工程指示 / 要求簡箋 ENGINEER INSTRUCTIONS(E.I.)

工程指示編號:	EI- 6922 / 23	修改版本:	-
	HK- 2506 / 23		
工程編號:	J 859	工程名稱:	啟德6551
收件人:	生統	發件人:	nero
工程項目:	後裝窗、FD門、趟門 - 廠用加工需 注意事項及改善指示	日期:	31/10/2023

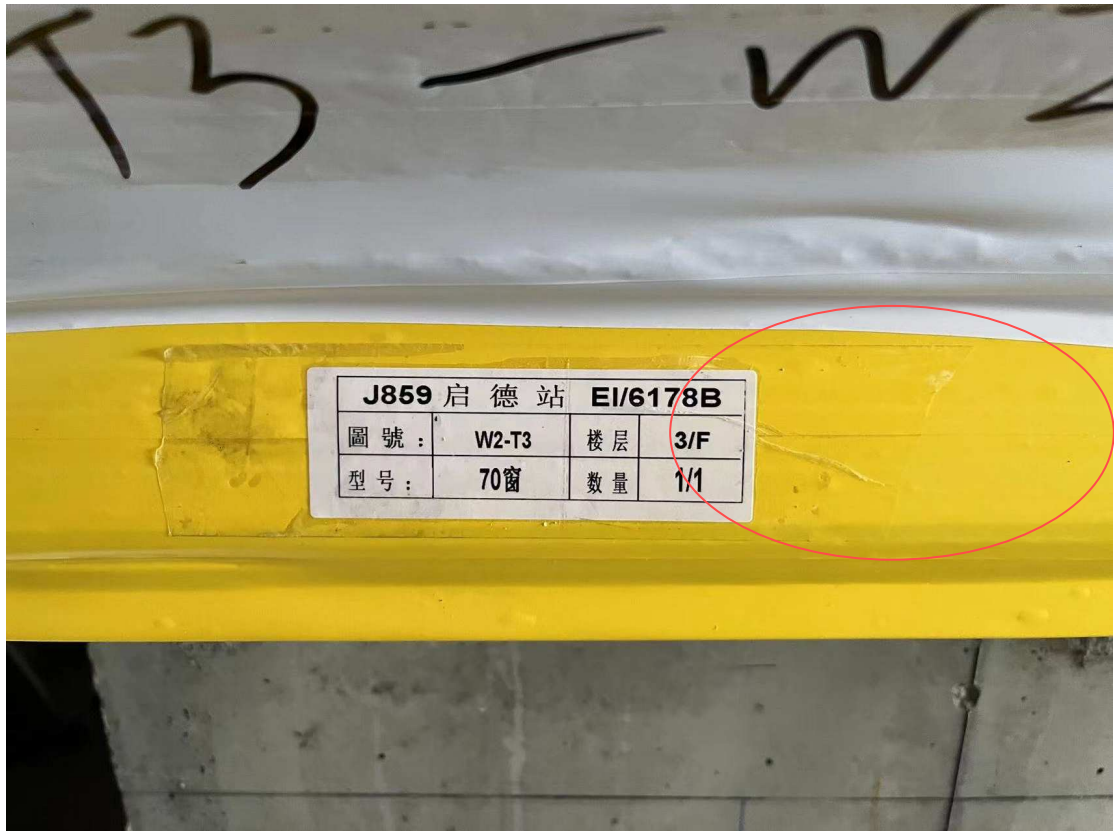
問題 1. 留意窗框、門框內瀝清不足。

改善:請廠第二批及之後批次確保油飽滿才出貨。另外請廠送約 1 升瀝青油到地盤補油和備用。

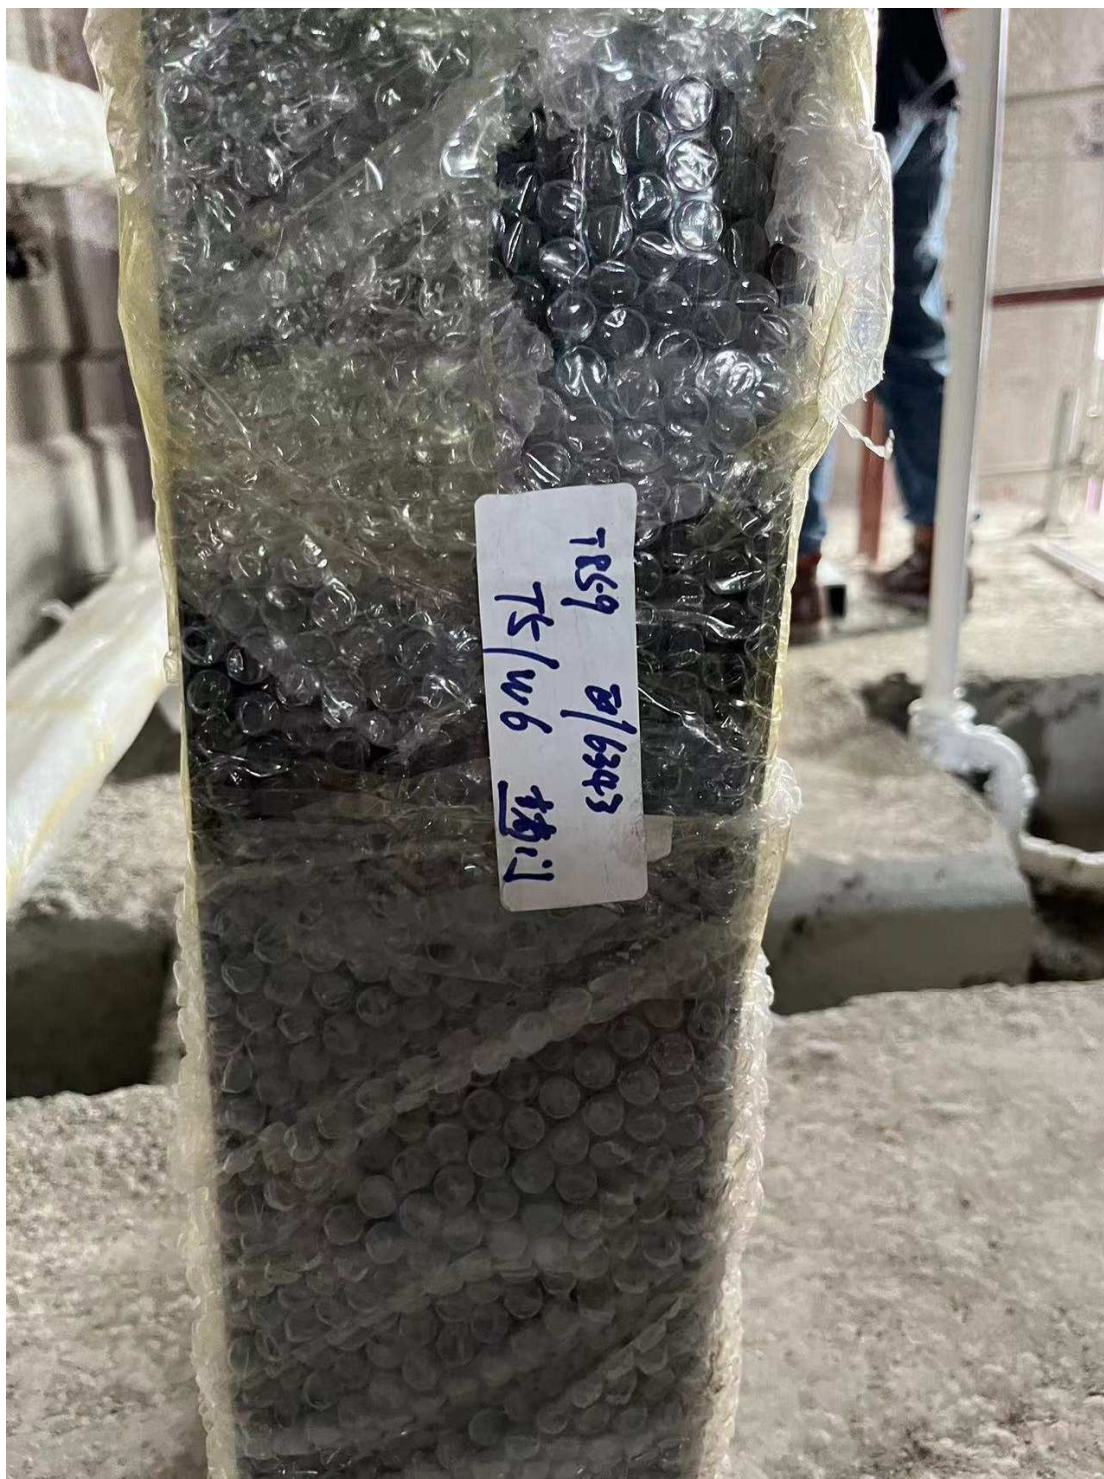
問題 2. 第一批後裝門窗沒有在標貼旁邊附上檢驗合格加廠代表簽署的標籤貼紙。

改善:請廠提供第一批出廠合格證明標貼到香港寫字樓。及第二批及之後批次後裝門窗出貨時,請在標貼旁邊再加上檢驗合格加廠代表簽署標籤貼紙,以證明該門窗屬合格產品可出貨。
